Høringssvar vedr. indkaldelse af idéer og forslag til planlægning af solcelleprojekt nord for Videbæk

Høringssvar til afgrænsningsnotat for miljøvurdering af solcelleprojekt nord for Videbæk i Rindkøbing-Skjern Kommune

Debatoplæg om Solcellepark nord for Videbæk i Ringkøbing-Skjern Kommune

Idéer og forslag til planlægningen for solcellepark nord for Videbæk samt til afgrænsning af miljøvurderingen af plangrundlaget

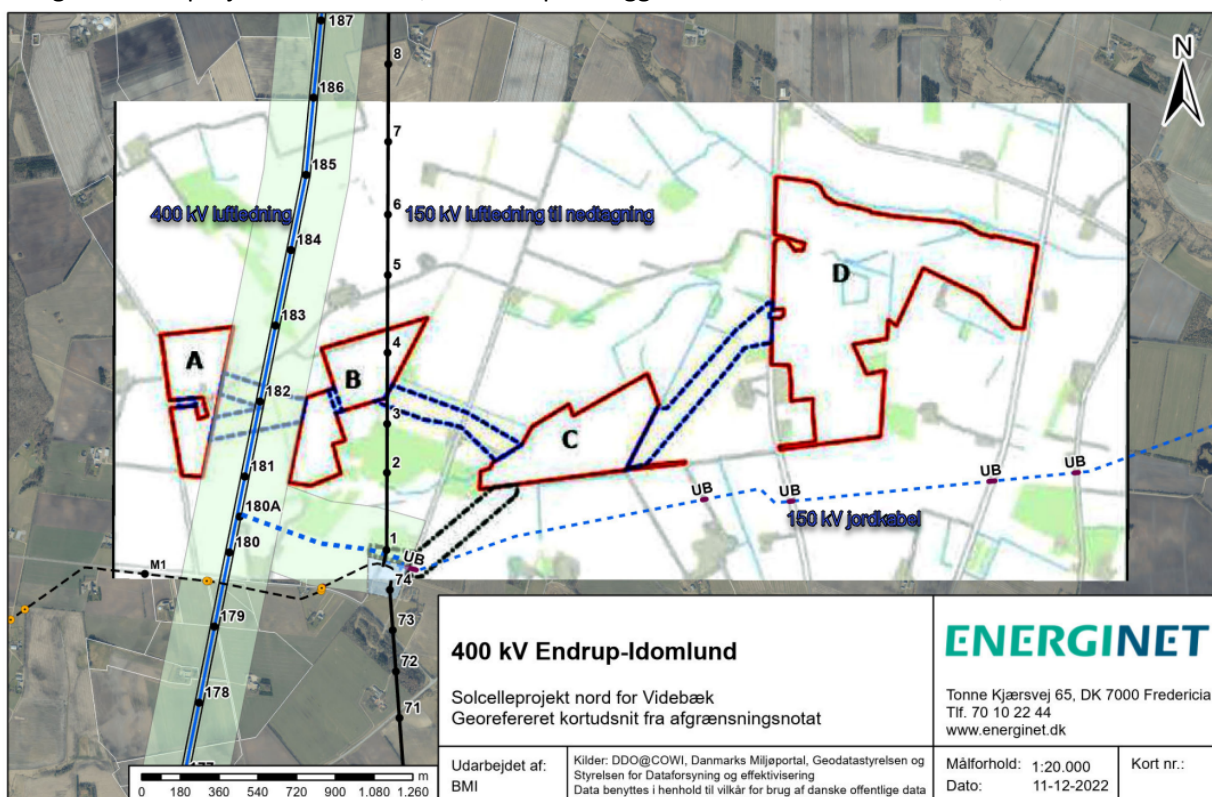
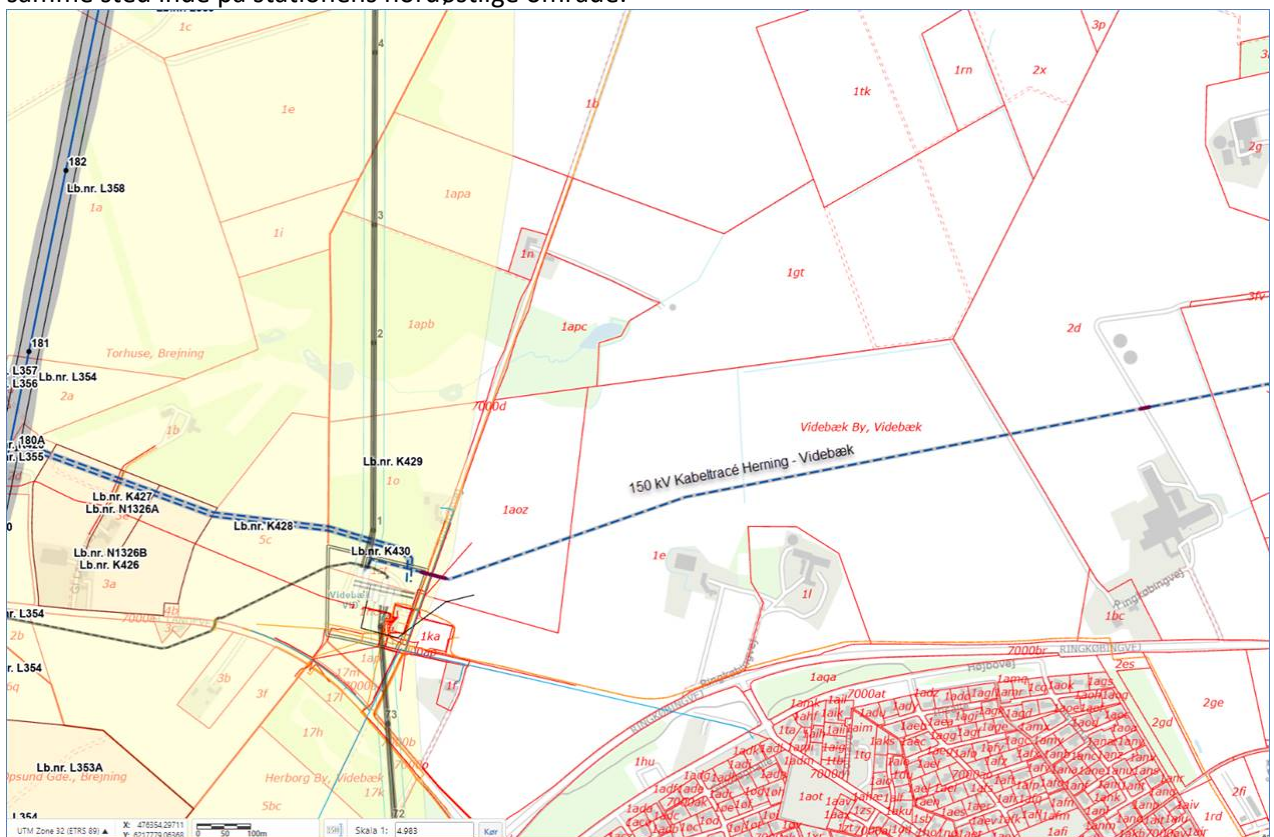
Energinet har 3 projekter i området, hvor der planlægges solceller nord for Videbæk, som ses af dette kortudsnit:

Vi bemærker, at solcelle projektet har taget hensyn til tilstedeværelsen af arealreservationen – i form af landsplandirektivet for 400 kV Endrup-Idumlund projektet, ved at sikre, at der ikke er arealmæssige sammenfald mellem lokalplanen og landsplandirektivet. Derfor har vi ingen bemærkninger i forhold til 400 kV Endrup-Idumlund projektet.

Det fremgår af høringsmaterialet, at der skal etableres kabler, som krydser det fremtidige tracé for 400 kV luftledningen. Det bemærkes, at de deklarerationer, der tinglyses for at beskytte luftledningen, skal respekteres i den forbindelse.

Vi skal dog gøre opmærksom på, at eksisterende 150 kV luftledning, der går gennem område B, er omfattet af en servitut, og at denne skal respekteres. Luftledningen er planlagt til nedtagning, men dette sker tidligst når den nye 400 kV luftledning er idriftsat. Forventet i idriftsættelse er Q4 2025, og eksakt tidsplan for nedtagningen kendes ikke endnu.

Der gøres også opmærksom på, at der skal friholdes tilstrækkelige arealer til, at luftledningsanlægget kan demonteres.

I den forbindelse skal der indgås aftale med Energinet om, hvilke midlertidige arealer der skal benyttes og friholdes.

Bilag

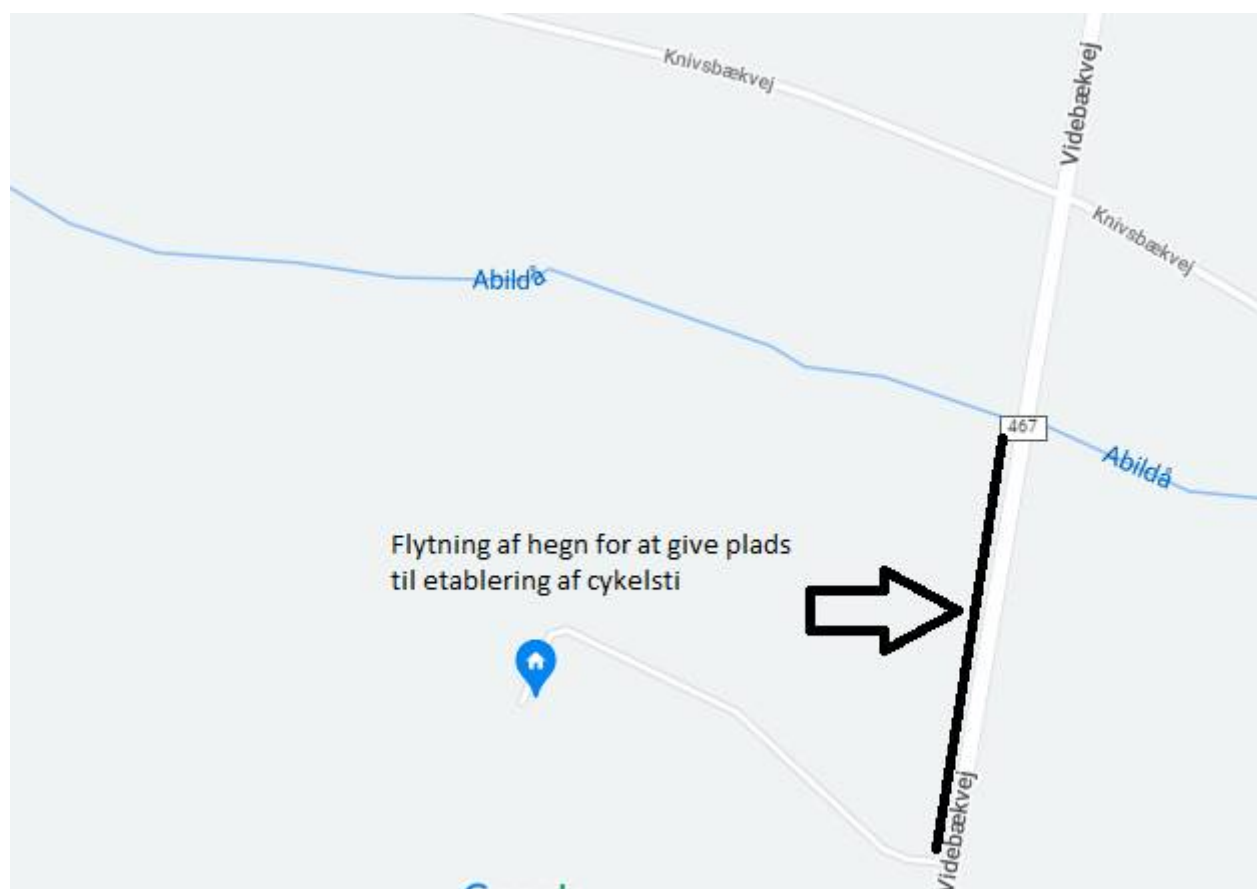
Forslag om etablering af en faunapassage i den østlige delområde mellem Nygade og Videbækvej. Der har i mange år været en naturlig trafik af råvildt fra de gamle brunkulsgrave nord for Videbæk til skoven ved Prindalsvej.

Den trafik vil bliver blokeret af indhegningen. Det vil tvinge dyrene til at trække langs enten Nygade eller Videbækvej, til fare for både dyr og trafik.

Forslaget er at der etableres en passage på det smalle sted, hvor ca. halvdelen af strækningen er § 3 område.

Grøn markering er nuværende trækroute for råvildt

Rød markering er forslag til en vildt passage.

Udklip 1 Solcelle område mellem Nygårdsvej og Nygade

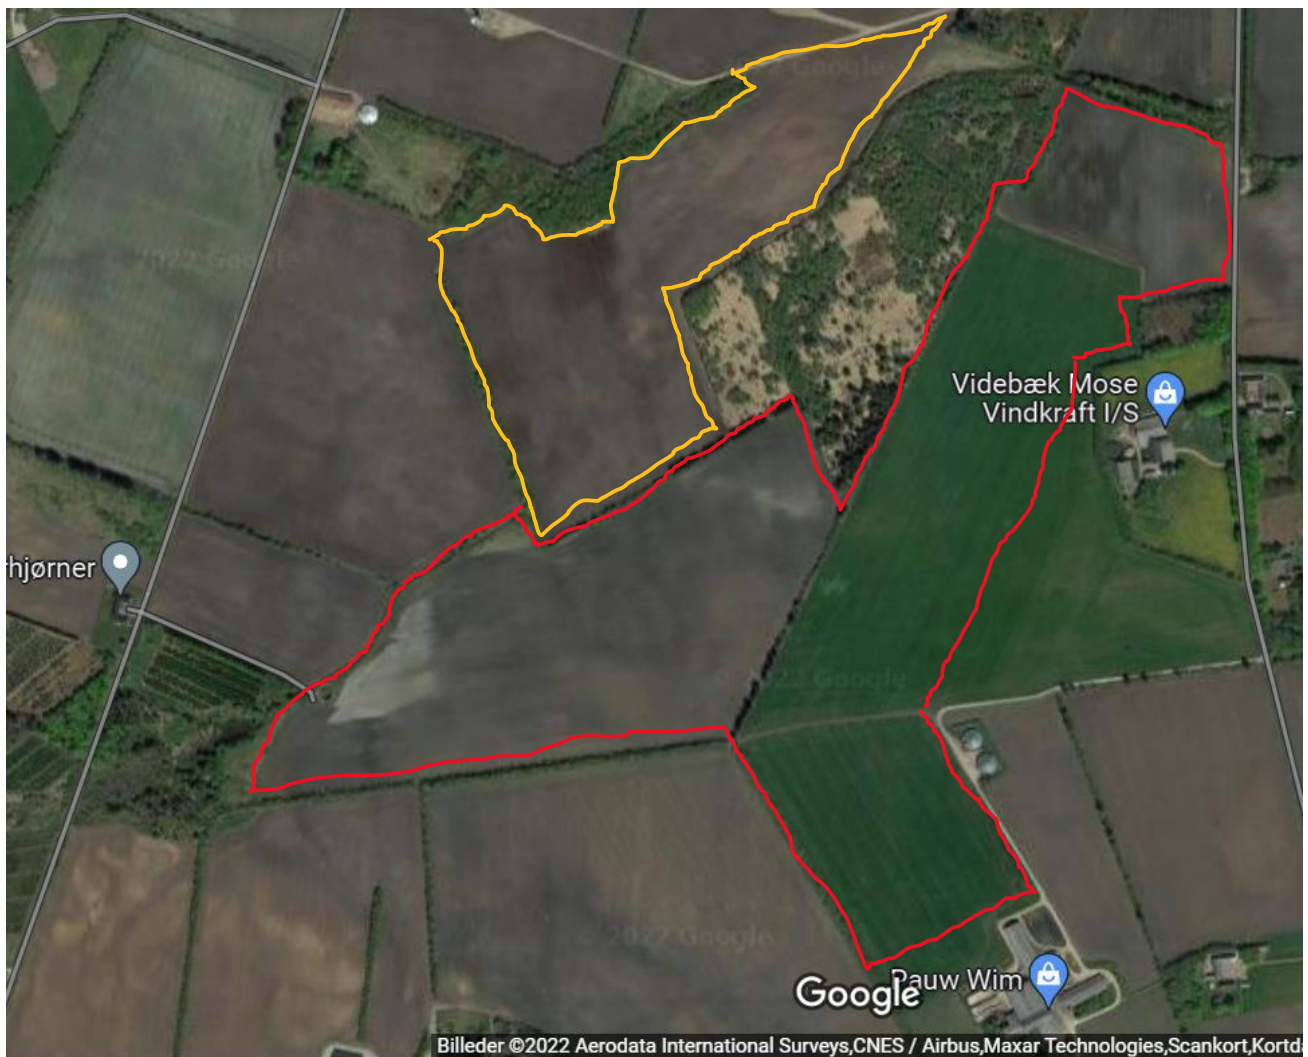
Vi skriver som lodsejere af Ryesminde (Nygårdsvej 4), vi har 17 ha. humus jord med højt indhold af organisk stof omridset med gul på Udklip 1 Solcelle område mellem Nygårdsvej og Nygade. Det er lavbundsjord som fra politisk side ønskes udtaget af drift, vi synes det er oplagt at der skal være solceller, når det ligger helt op ad det røde omridsede område, der allerede er planlagte område

Vi mener det passer ind under kommunens kriterier, det er lavbundsjord, området er allerede teknisk forurenat af vindmøller, det ligger sammenhængende med det allerede planlagte område.

Vi kan tilbyde de 17 ha. til projektet så det kan opretholde sin oprindelige størrelse, vi håber forvaltningen vil se positivt og konstruktivt på vores forslag.
